**Impianto fotovoltaico ad inseguimento  
monoassiale presso Aquileia (UD)****Progetto Definitivo**

**CDE\_REL\_01\_A****Controdeduzioni alla nota del Servizio pianificazione  
paesaggistica, territoriale e strategica della Regione FVG,  
prot. 0319352/P/GEN del 31/5/2023**

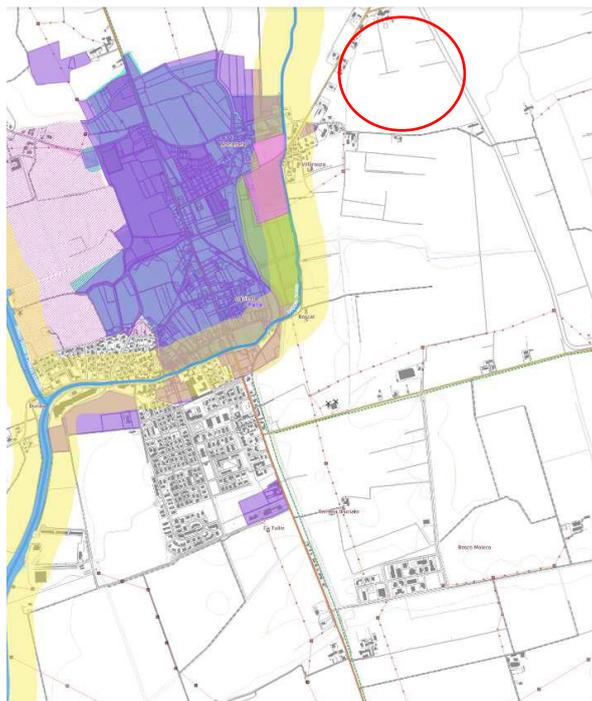
“Con nota prot. 262935 dd 05/05/2023 il Servizio Valutazioni Ambientali chiede a questo Servizio al fine di un eventuale parere sulla documentazione già agli atti e su quella integrativa, in particolare in relazione alla coerenza e compatibilità con le previsioni del PPR degli interventi a verde proposti e di quelli relativi ad un’alternativa “naturalistica” come richiesto nella nota stessa. La richiesta di integrazioni nello specifico riguarda gli interventi di mitigazione a verde sostituendo i giardini ornamentali con nuclei di vegetazione naturale, riconducibili a fitocenosi ad alto fusto e/o erbacee tipiche del contesto territoriale, confrontandola con la soluzione progettuale proposta in particolare in relazione agli aspetti naturalistici e paesaggistici.”

Data la richiesta di rivedere le opere di mitigazione si è operato verso un inserimento vegetazionale con macchia arborea – arbustiva. La vegetazione è stata selezionata prendendo a riferimento la fascia arborea – arbustiva presente al limite dell’area di intervento. Per maggiori informazioni si rimanda ai documenti integrativi consegnati a seguito della richiesta di integrazioni in data 19/5/2023 (RM22\_PD\_INT\_REL\_01\_A) e a quanto riportato nella parte finale del presente documento di controdeduzioni.
